Informe Consolidado de Solicitud de Aclaraciones, Rectificaciones y/o Ampliaciones al Estudio de Impacto Ambiental del Proyecto "Parque Eólico Los Coihues"

Nombre del Titular : Hy2Wind SpA
Nombre del Representante Legal : Gabriela Francisca Requena Riquelme
Dirección : Avenida El Bosque Central 92 piso 8 Las Condes

El presente Informe Consolidado de Solicitud de Aclaraciones, Rectificaciones o Ampliaciones al Estudio de Impacto Ambiental del proyecto "Parque Eólico Los Coihues", contiene las observaciones generadas en virtud de la revisión de la Adenda.

Figura. Identificación de atravesos u obras no señalados en el proyecto.

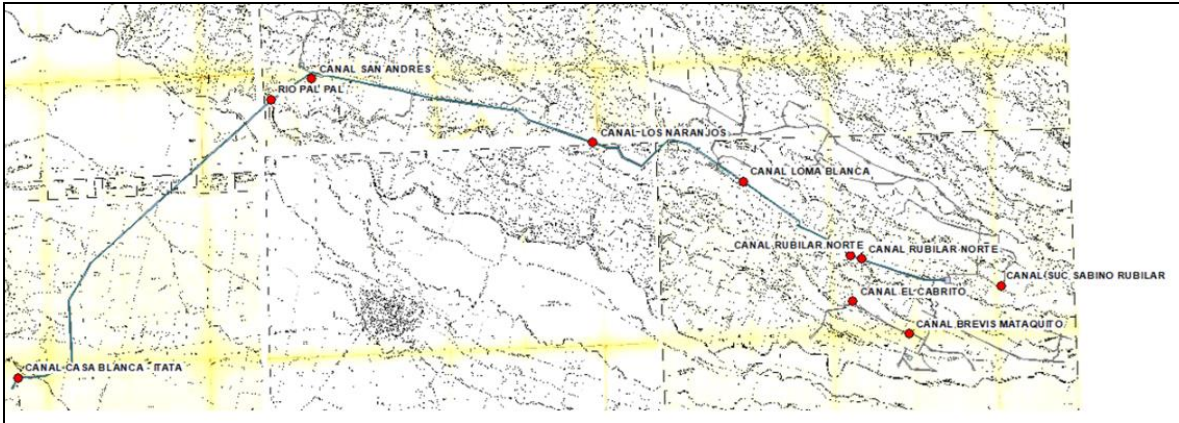
Sin embargo, al replantear el proyecto en el estudio denominado CATASTRO DE USUARIOS DE AGUAS DE LOS RÍOS ITATA Y DIGUILLÍN, VIII REGIÓN, se verifica que faltaría proyectar a lo menos 10 obras de atraveso más, con su respectivo PAS 156.

- 1.8. Finalmente, solo un levantamiento de detalle de la faja completa donde se proyectan las obras: tanto en la línea de alta tensión como en las líneas soterradas que comunican los aerogeneradores, permitiría determinar el número exacto de cauce naturales o artificiales que serán modificados y por tanto requieren la presentación del correspondiente PAS.

Imagen. Área de influencia de Medio Humano del proyecto y antecedentes de puntos de interés de la Asociación Indígena Mongetun Mapu identificados en proyectos tramitados ambientalmente en el SEIA.

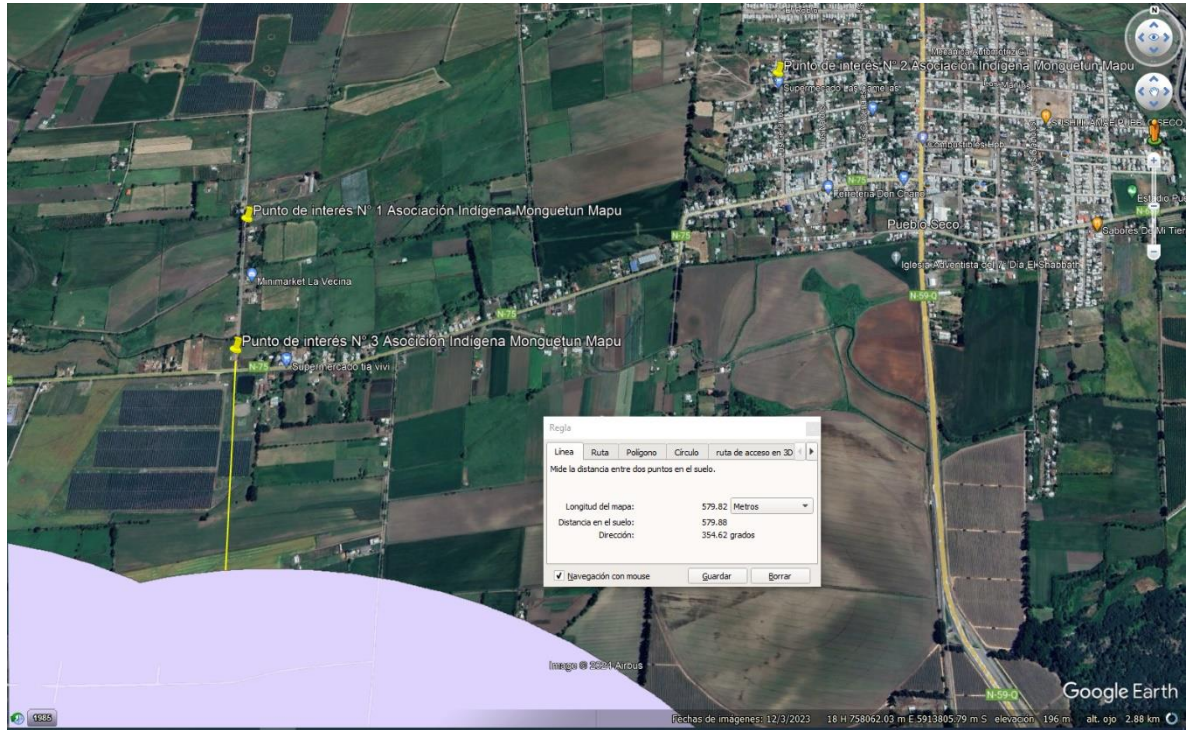
(https://seia.sea.gob.cl/archivos/2021/04/09/Acta_Asociacion_Indigena_Mongentun_Mapu_y_anexos.pdf) se identificó la presencia de integrantes de la Asociación Indígena “Mongentun Mapu” de la comuna de San Ignacio. Sobre lo cual se presenta la siguiente imagen, identificando la ubicación del área de influencia de Medio Humano del proyecto y los antecedentes que se poseen de la aplicación del Artículo N° 86 del D.S. 40 RSEIA sobre Grupos Humanos Pertenecientes a Pueblos Indígenas, a una distancia estimada de 579 metros, como se identifica en la siguiente imagen.

Imagen. Área de influencia de Medio Humano del proyecto y antecedentes de puntos de interés de la Asociación Indígena Mongetun Mapu identificados en proyectos tramitados

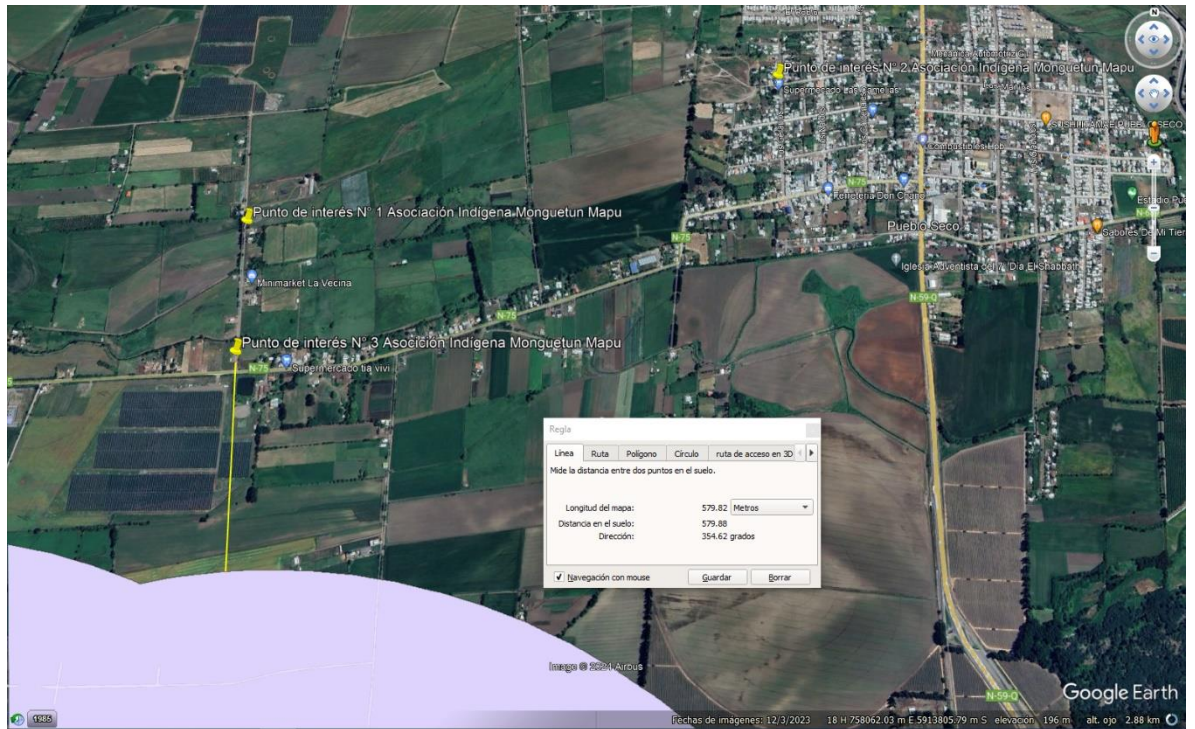
En el caso de la Asociación Indígena Newen Mapu realizó gestiones para contactar a la presidenta de la Asociación Indígena Newen Mapu por medio de un contacto telefónico y vía Whatsapp del teléfono institucional de Participación ciudadana de la Región de Ñuble, sin respuesta a dicha gestión. Se propuso una reunión para el jueves 01 de febrero de 2024 en algún lugar a congeniar en la comuna de El Carmen.

Imagen. Área de influencia de Medio Humano del proyecto y antecedentes de puntos de interés de la Asociación Indígena Mongetun Mapu identificados en proyectos tramitados

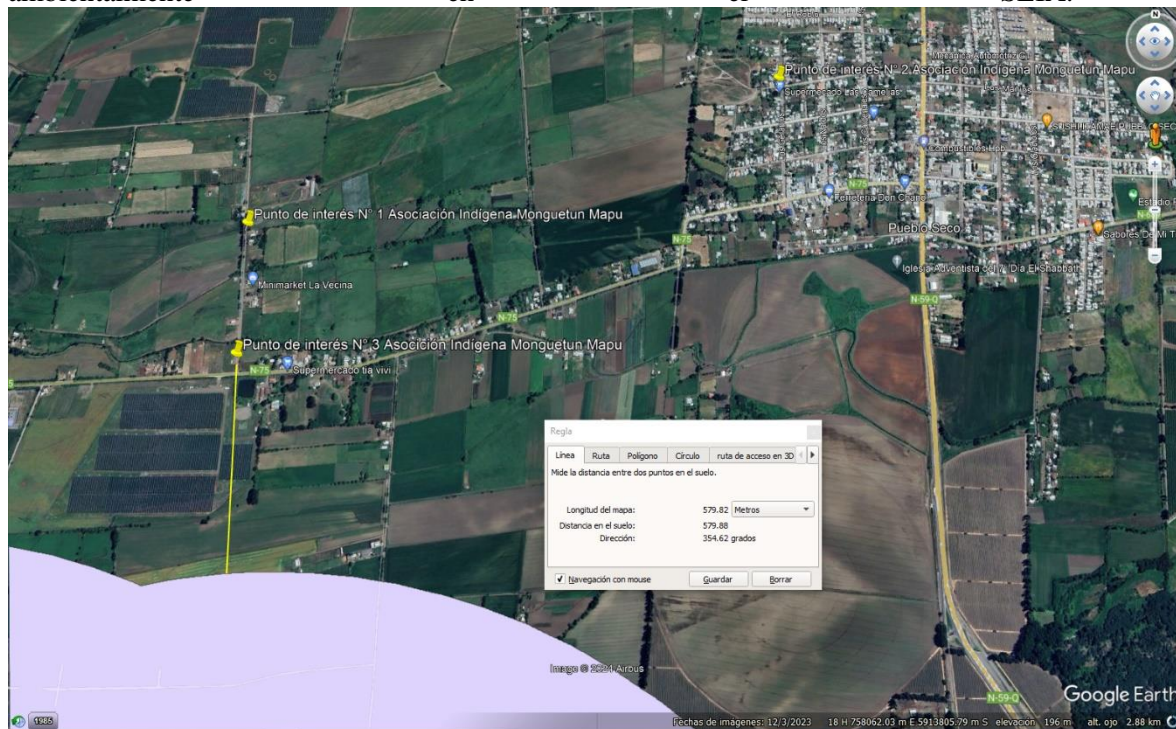
En el caso de la Asociación Indígena Newen Mapu realizó gestiones para contactar a la presidenta de la Asociación Indígena Newen Mapu por medio de un contacto telefónico y vía Whatsapp del teléfono institucional de Participación ciudadana de la Región de Ñuble, sin respuesta a dicha gestión. Se propuso una reunión para el jueves 01 de febrero de 2024 en algún lugar a congeniar en la comuna de El Carmen.
